志賀原子力発電所2号炉 敷地の地質・地質構造について

敷地内断層の活動性評価
(コメント回答)

2022年5月20日
北陸電力株式会社

拡大写真(L-12.2孔 41.8～42.0m)

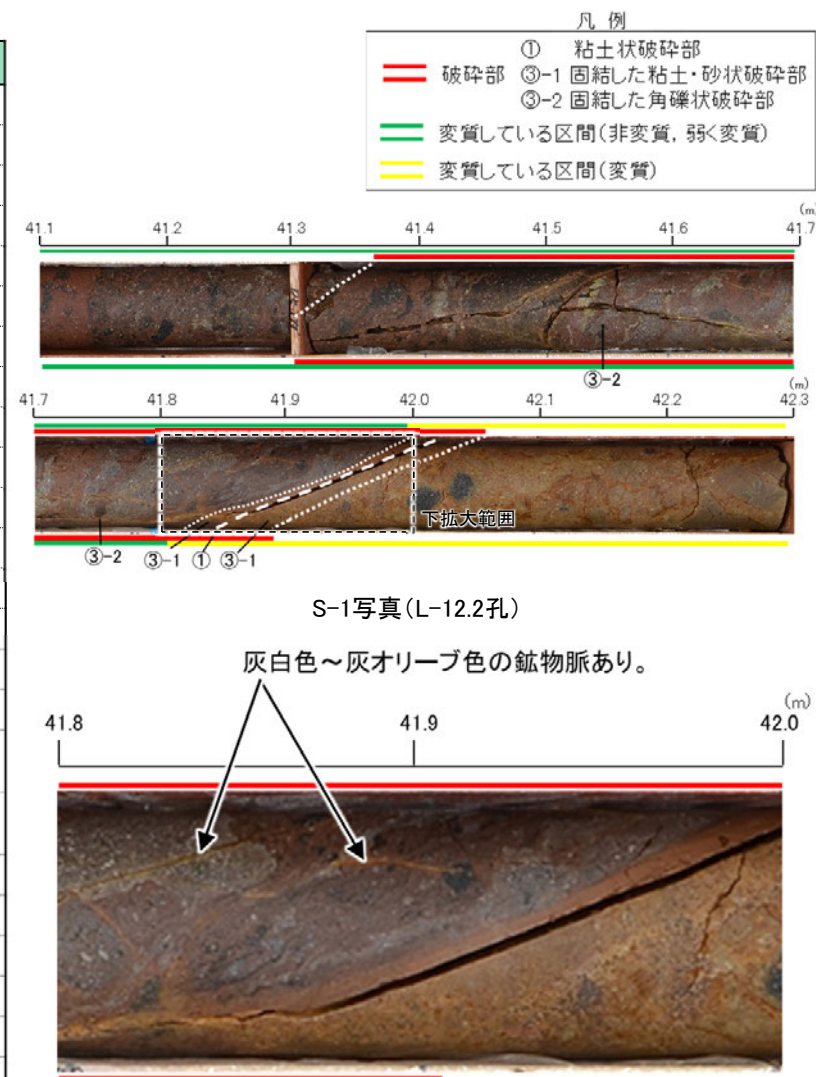
コメントを踏まえた調査内容		対応するコメント	追加調査の項目	調査位置(次頁)	調査結果	記載頁
鉱物脈法 (目視観察)	・変質鉱物脈と断層との関係について、薄片観察に加え、露頭やボーリングコアでの目視レベルでも確認する。	121	・ボーリングコア等の再観察 ・XRD分析 (敷地内全域のボーリングコア) (詳細はP.11)	敷地内 全域	・ボーリングコア観察等の結果、破砕部中にI/S混合層、オパールCT等の鉱物脈を確認した。鉱物脈は固結した破砕部及び粘土状破砕部中に認められ、それらに変位・変形は認められない。 ・したがって、破砕部の形成は鉱物脈の生成以前と判断されるものの、鉱物脈は主せん断面を横断していないことから、断層の最新活動との関係については明確に判断できない。	P.124~151
鉱物脈法 (薄片観察)	・最新面が不明瞭となっており、鉱物脈が明瞭に横断しているようには見えない箇所について、改めて追加観察を行い、最新面と鉱物脈の切り合い関係が明確な箇所を示す。	123	・薄片追加観察 S-1 H-6.7孔 S-4 E-8.50'''孔 S-5 R-8.1-1-2孔 S-7 H-5.7'孔 S-8 F-6.75孔 K-2 H-1.1-87孔 K-3 M-2.2孔 (詳細はP.12)	①	・観察範囲の拡大もしくは新規薄片による追加の観察を実施した。その結果、粘土鉱物(I/S混合層)が最新面を横断して分布し、最新面が不連続になっており、不連続箇所の粘土鉱物(I/S混合層)に変位・変形は認められない。 ・ただし、K-3については、最新面を明確に認定できないことから、最新面が分布する可能性のある最新ゾーンと変質鉱物との関係を確認した。その結果、粘土鉱物(I/S混合層)が網目状に分布し、最新ゾーン中の粘土鉱物(I/S混合層)に変位・変形は認められない。また、微細な脈状の粘土鉱物(I/S混合層)が最新ゾーン中の岩片の縁辺から内部まで連続的に分布し、この粘土鉱物(I/S混合層)に礫の回転等による変位・変形は認められない。	P.194~199, 294~300, 330~334, 379~387, 402~404, 417~419, 430~437, 448~450

○ボーリングコア観察等の結果、破砕部中にI/S混合層、オパールCT等の鉱物脈を確認した。
 ○鉱物脈は固結した破砕部及び粘土状破砕部中に認められ、主せん断面を横断していないが、それらに変位・変形は認められない。

○以上より、破砕部中のI/S混合層等の鉱物脈に変位・変形が認められないことから、破砕部の形成は鉱物脈の生成以前と判断される。
 ○このことは、微視的観察(5.2.2～5.2.11項)において、最新面を横断する粘土鉱物(I/S混合層)等に変位・変形が認められないことと整合する。

白色脈と第四系との関係
拡大写真(大坪川ダム右岸トレンチ)

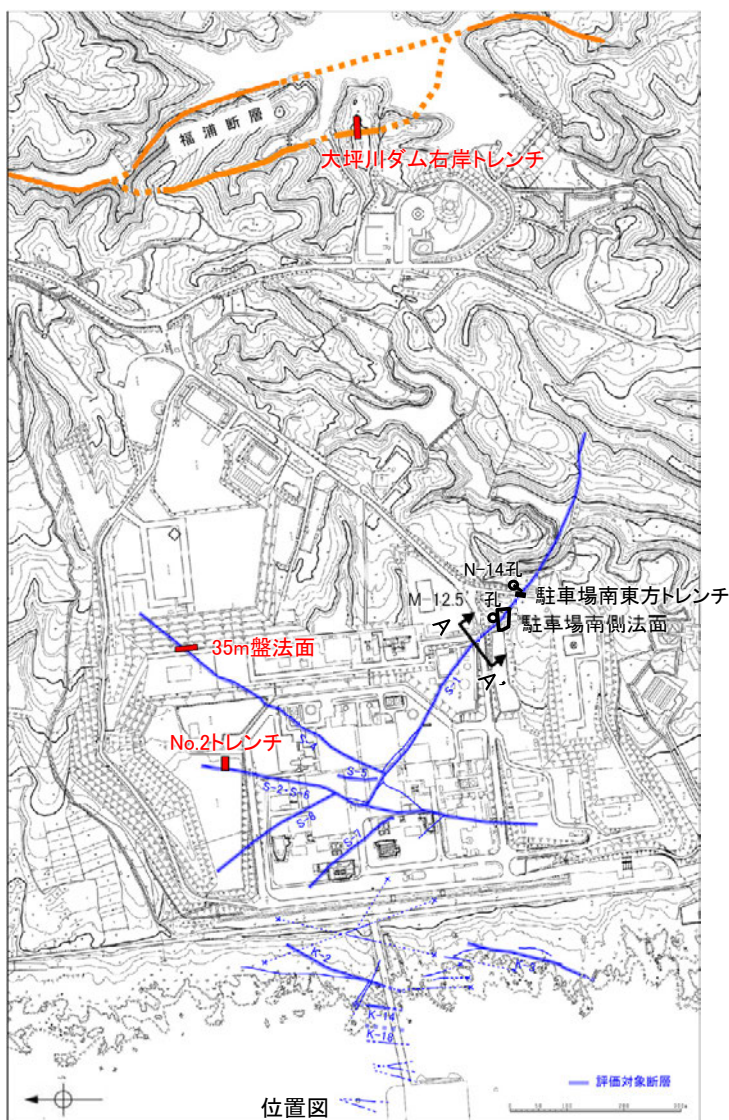
区分	No.	コメント			回答	備考
		開催回	日付	内容		
変質鉱物の年代評価	110	第935回	2021.1.15	敷地の変質鉱物と第四系との関係について、安山岩中の割れ目に認められる白色脈とその直上の堆積物の関係をより詳細に説明すること。	今回説明	No.116と合わせて回答
変質鉱物の年代評価	111	第935回	2021.1.15	敷地の変質鉱物が地下深部で生成後に隆起したとする評価に関して、能登半島周辺の地質構造に関する既往知見との関係を整理すること。	今回説明	
変質鉱物の年代評価	112	第935回	2021.1.15	敷地の安山岩の変質時期の説明において、生成環境の検討を行っているが、敷地周辺に分布するほぼ同時期(新第三紀)の堆積岩の変質状況についても確認すること。	今回説明	
鉱物脈法(薄片観察)	113	第935回	2021.1.15	薄片観察における最新面の認定及び砕屑岩脈の分布形状の評価について、観察範囲の拡大等により、観察結果をより詳細に記載し、説明性を高めること。	今回説明	No.123と合わせて回答
鉱物脈法(薄片観察)	114	第935回	2021.1.15	敷地内断層と、周辺の活断層である福浦断層の破碎部の性状の比較について、福浦断層の露頭観察結果、薄片のサンプリング位置等を示したうえで、福浦断層との違いについてより詳細な説明を加えること。	今回説明	No.124と合わせて回答
鉱物脈法(K-3)	115	第935回	2021.1.15	K-3のM-2.2孔の薄片観察結果について、最新面の認定に関するデータの拡充を行い、根拠の充実を図ること。	今回説明	
変質鉱物の年代評価	116	現地調査	2021.11.18, 19	穴水累層中に認められる白色脈と第四系の関係について、露頭での再観察等、より詳細なデータを示すこと。	今回説明	No.110と合わせて回答
上載地層法(S-2・S-6)	117	現地調査	2021.11.18, 19	No.2トレンチでは、断層活動の影響により地層が山側に傾斜している可能性も考えられるため、上載地層の傾斜方向や礫の長軸の傾斜方向の説明にあたっては、S-2・S-6との位置関係も考慮した分析を行うこと。	今回説明

- ・白色脈は、穴水累層の上面で削剥され、上位の第四系に覆われており、第四系には認められないことを確認した。
- ・このことから、この白色脈の形成時期は第四系の堆積時期よりも古いと判断した。
- ・なお、この白色脈には主に風化変質鉱物であるハロイサイトが認められ、風化によりI/S混合層が検出されなくなったものも含まれる可能性がある。

- ・ボーリング孔(M-12.5"孔、N-14孔)では変質鉱物であるI/S混合層が認められ、駐車場南側法面下部ではI/S混合層とハロイサイトが共存し、地表付近ではI/S混合層は認められず主に風化変質鉱物であるハロイサイトが認められた。
